INFORME DE AUDITORÍA N° 28473-2024-CG/GRUC-AC

AUDITORÍA DE CUMPLIMIENTO
MUNICIPALIDAD PROVINCIAL DE PADRE ABAD

"EJECUCIÓN DE LA OBRA: AMPLIACIÓN Y MEJORAMIENTO DEL SERVICIO DE AGUA POTABLE Y ALCANTARILLADO SANITARIO DE LA CIUDAD DE AGUAYTÍA Y CENTROS ALEDAÑOS, PROVINCIA DE PADRE ABAD – UCAYALI"

PERÍODO: DEL 1 DE OCTUBRE DE 2017 AL 31 DE DICIEMBRE DE 2021

Imagen n.° 2

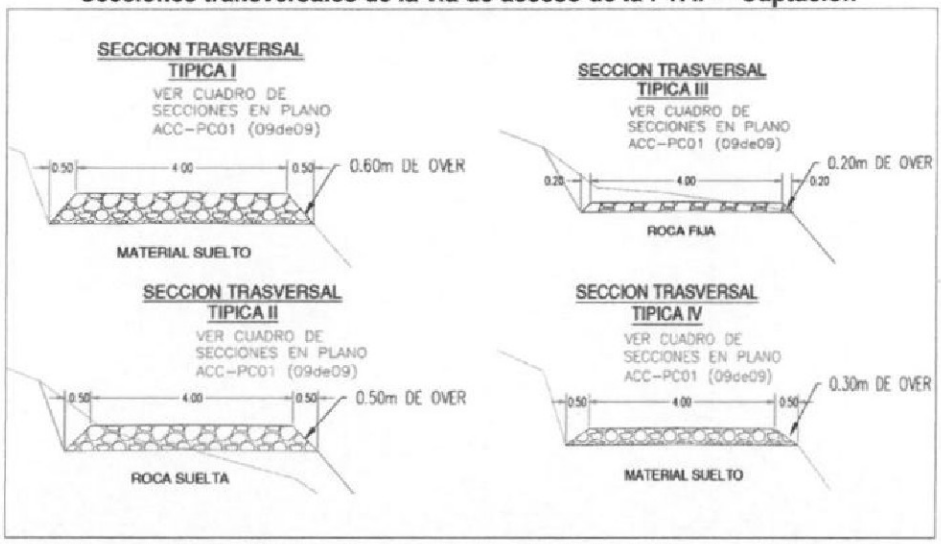
De la revisión de los planos—acceso desde la PTAP a la Captación— del adicional de obra n.° 3, que fue aprobado mediante Resolución de alcaldía n.° 0347-2019-MPPA-A de 28 de noviembre de 2019 **(Apéndice n.° 24)**, se observó que el espesor de la vía era variable, proyectado para ser colocado con material Over, en reemplazo del material afirmado que inicialmente contempló el expediente contractual. En cuanto al ancho de la plataforma fue de 4.00 m, siendo el mismo, de lo recomendado por el coordinador de obra y supervisión, anteriormente ya referido.

Extracto del plano FCC-P A-01 Planta de tratamiento de agua potable proyectada, filtros y Cámara de contacto nivel de operación

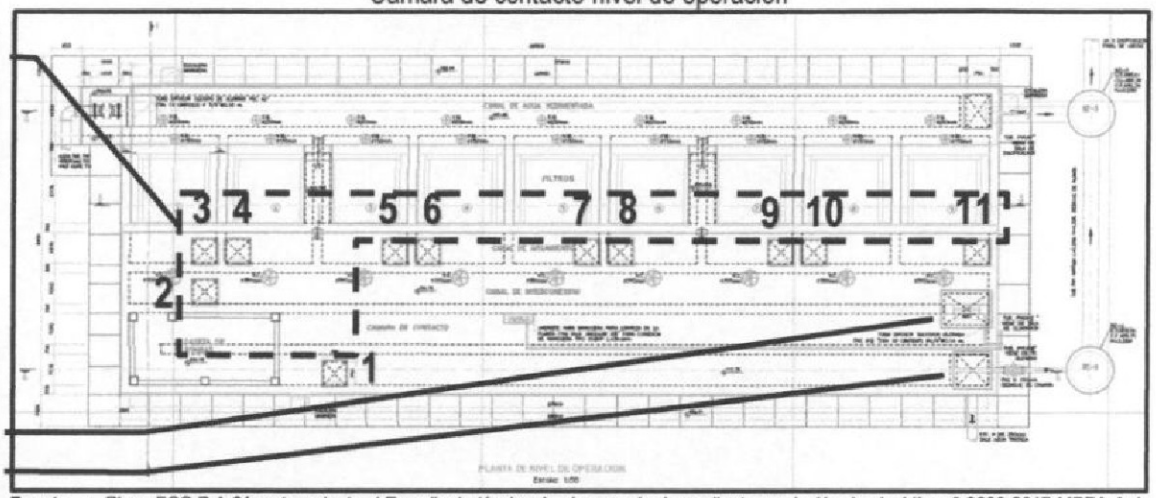
De acuerdo a lo indicado en el plano ***FCC-P A-01 Planta de tratamiento de agua potable proyectada, filtros y Cámara de contacto nivel de operación*** (Ver imagen n.° 1) **(Apéndice n.° 58)** perteneciente al expediente técnico de obra aprobada mediante resolución de alcaldía n.° 0209-2017-MPPA-A **(Apéndice n.° 59)** de 1 de setiembre de 2017, en adelante "El Expediente Técnico de obra", las tapas metálicas que se debían de ejecutar eran: 1) once (11) tapas metálicas de 0.85m x 0.85m, 2) una (1) tapa metálica de 1.20m x 1.20m y 3) una (1) tapa metálica de 1.60m x 1.20m; sin embargo, mediante ACTA DE INSPECCIÓN FÍSICA N° 002-2023-2684-GRUC/28112023[32] **(Apéndice n.° 60)** de 28 y 29 de noviembre de 2023 y por medio del informe técnico n.° 001-2024-AC-WCEL **(Apéndice n.° 61)**, elaborado por el sr Wilfredo Candelario Espada López, jefe de comisión, se verificó que de entre las tapas metálicas mencionadas, las dos últimas no se ejecutaron *(ver fotografías n.° 1)*

Imagen n.° 2. Extracto del Plano PP E-01 Instalaciones Eléctricas PTAP proyectada

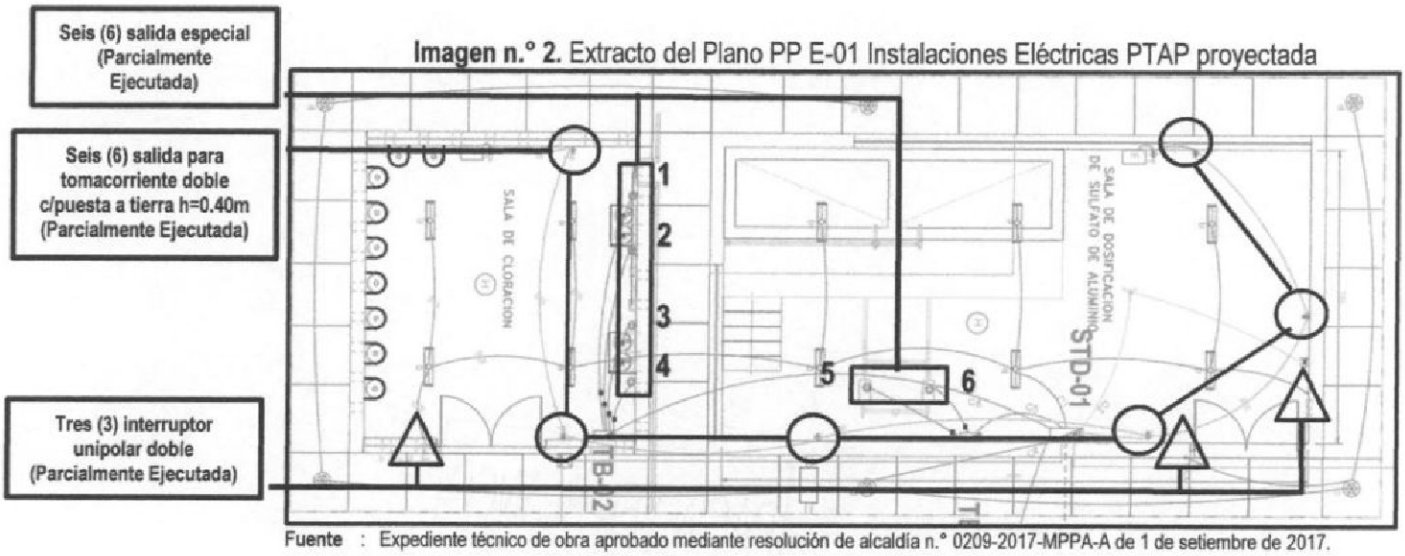
De acuerdo a lo indicado en el plano ***PP IE-01 INSTALACIONES ELÉCTRICAS PTAP PROYECTADA*** (Ver imagen n.° 2) **(Apéndice n.° 68)** y en el presupuesto contratado, de entre otras instalaciones eléctricas, se debía de ejecutar: 1) seis (6) salida para tomacorriente doble c/puesta a tierra h=0.40m, 2) tres (3) interruptor unipolar doble y 3) seis (6) salidas especiales; sin embargo, mediante ACTA DE INSPECCIÓN FISICA Nº 002-2023-2684-GRUC/28112023[39]

Extracto del Plano PP E-01 Instalaciones Eléctricas PTAP proyectada.

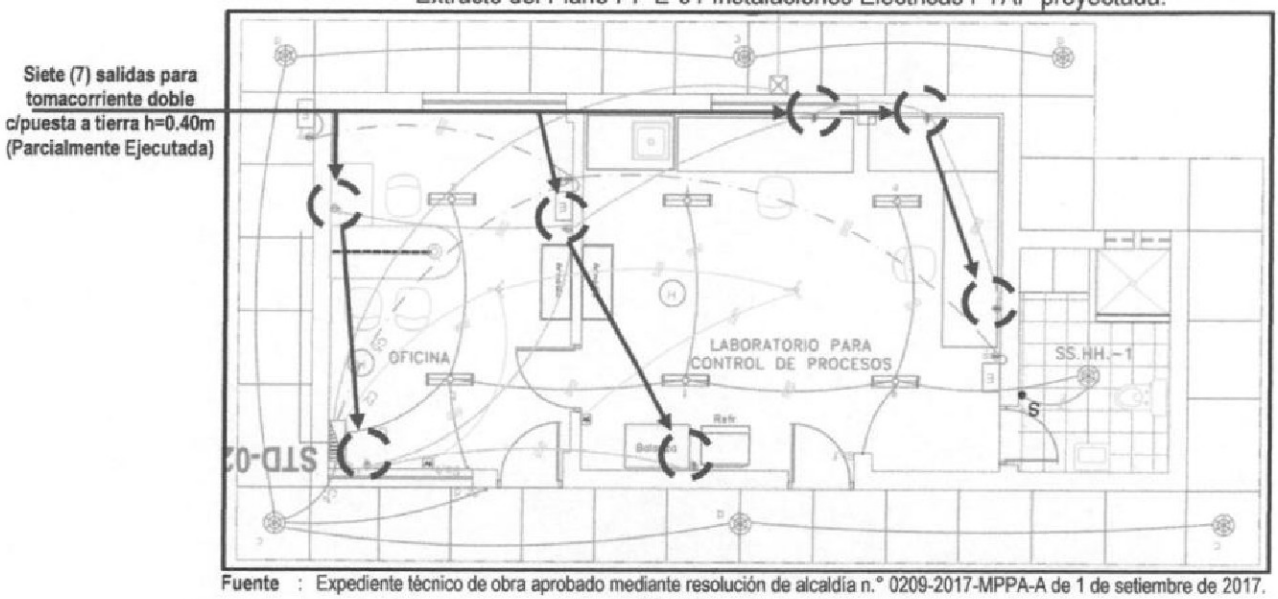
Según el plano ***PP E-01 Instalaciones Eléctricas PTAP proyectada*** (Ver imagen n.° 4 en la siguiente página) **(Apéndice n.° 68)** y en el presupuesto contratado, de entre otras instalaciones eléctricas, se debe de ejecutar siete (7) salidas para tomacorriente doble c/puesta a tierra h=0.40m; en ese sentido, se constató mediante ACTA DE INSPECCIÓN FISICA Nº 002-2023-2684-GRUC/28112023[44] de 28 y 29 de noviembre de 2023 **(Apéndice n.° 60)** y de acuerdo al informe técnico n.° 001-2024-AC-WCEL de 22 de abril de 2024 **(Apéndice n.° 61)**, elaborado por el sr Wilfredo Candelario Espada López, jefe de comisión,

Fotografía n.os 10 y 11. *Muro exterior e interior de sala de cloración. Se observa que sólo se usó pintura imprimante (pintura base)*

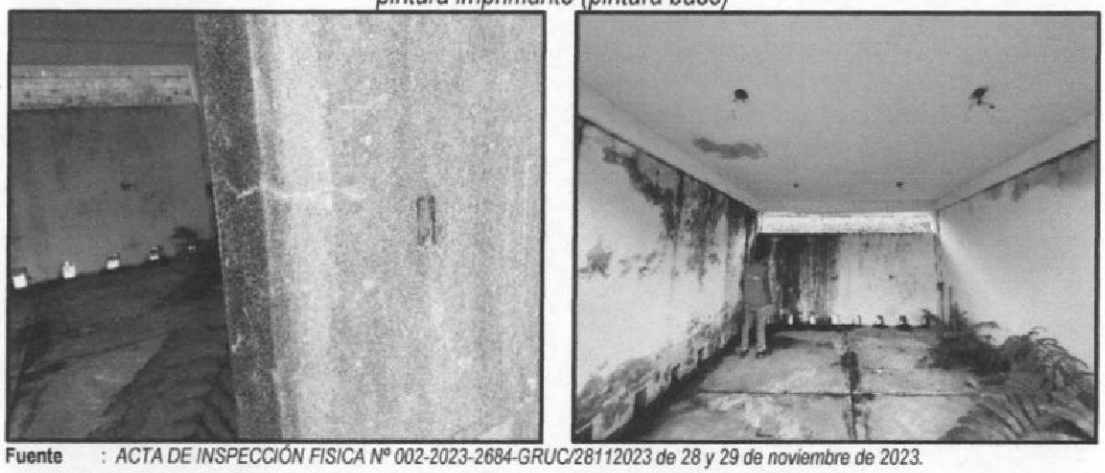
Por otro lado, el expediente técnico de obra indica que, se ejecutaran las partidas 01.08.15.13.01 PINTURA LATEX EN MUROS INTERIORES (2 MANOS) y 01.08.15.13.02 PINTURA LATEX EN MUROS EXTERNOS (2 MANOS), ambas partidas, según la planilla de metrados **(Apéndice n.° 76)**, deben de ejecutarse en los ambientes de: 1) Laboratorio para control de procesos, 2) sala de dosificación de sulfato de aluminio y 3) sala de cloración; sin embargo, por medio de las fotografías del ACTA DE INSPECCIÓN FISICA N° 002-2023-2684-GRUC/28112023 de 28 y 29 de noviembre de 2023 **(Apéndice n.° 60)**, se constató que en los muros interiores y exteriores de estos tres (3) ambientes, sólo se usó pintura imprimante, también denominada, pintura base. (Ver fotografías n.os 10 al 15)

Imagen n.° 5.
Extracto del Plano PTAR6-03 INSTALACIONES HIDRAULICAS DE LA PLANTA TRATAMIENTO AGUAS RESIDUALES EN EL CASERIO MARIELA. Se observan la distribución y tipos de escaleras proyectadas en la P.T.A.R. del Caserío Mariela

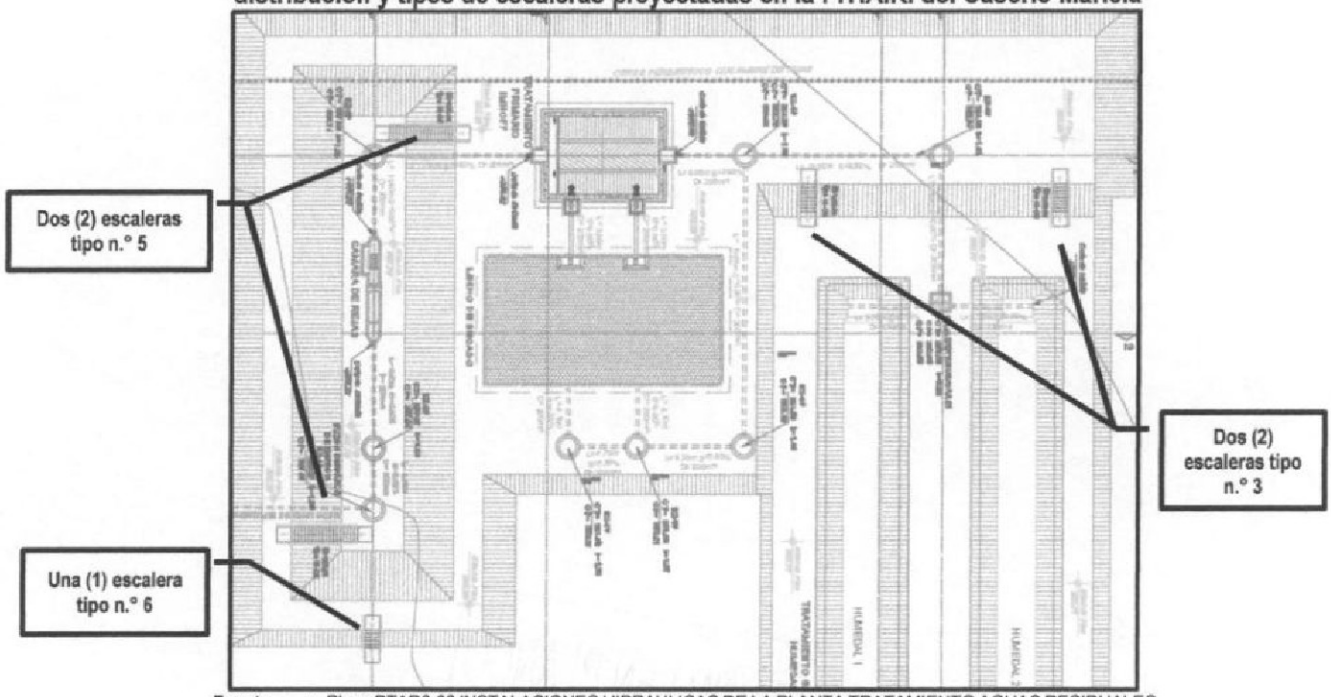
Según el plano PTAR6-03 INSTALACIONES HIDRAULICAS DE LA PLANTA TRATAMIENTO AGUAS RESIDUALES EN EL CASERIO MARIELA **(Apéndice n.° 89)**, correspondiente al Caserío Mariela, se identifican que se proyectó ejecutar cinco (5)

escaleras distribuidas de la siguiente manera: 1) dos (2) Tipo n.° 3, 2) dos (2) Tipo n.° 5 y 3) uno (1) Tipo n.° 6. (Ver imagen n.° 5)
